Radiatore 10-100-01236

Il radiatore 10-100-01236 per Ford Ka / Streetka dal 10/2002 in avanti è stato modificato. La nuova versione dalla fine del 2005 in avanti è priva del tubicino sulla parte superiore della tanica al lato destro.

Figura 1:
Radiator con tubo
(1S5H 8005 BA)

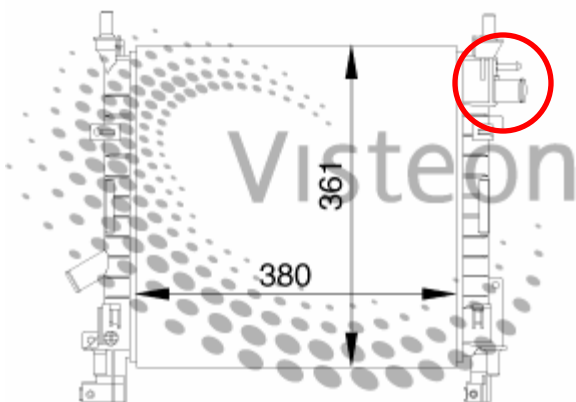
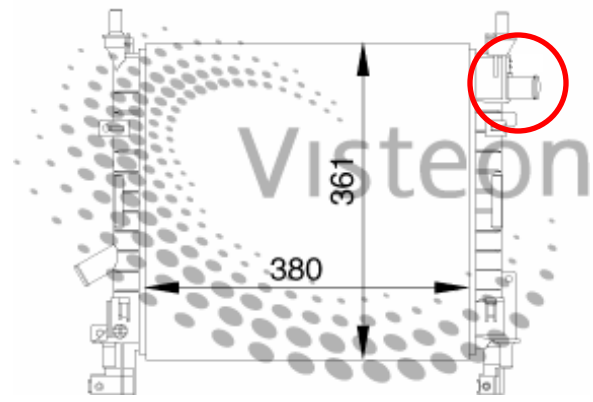
Il tubicino non è necessario in quanto anche nelle vetture equipaggiate originariamente con un radiatore dotato di tubicino, esso termina dopo circa 40 centimetri senza alcuna connessione ad altri contenitori o parti del motore!

Il tubicino non è mai stato una parte funzionale.

Il radiatore senza il tubicino può sostituire il radiatore dotato di tubicino senza incorrere in problemi tecnici.

Il radiatore Visteon 10-100-01236 si installa quindi su tutte le Ford Ka / Streetka dal 10/2002 in poi con numero OE #: 1S5H 8005 BA; 1S5H 8005 BB; 1231795; 1361841
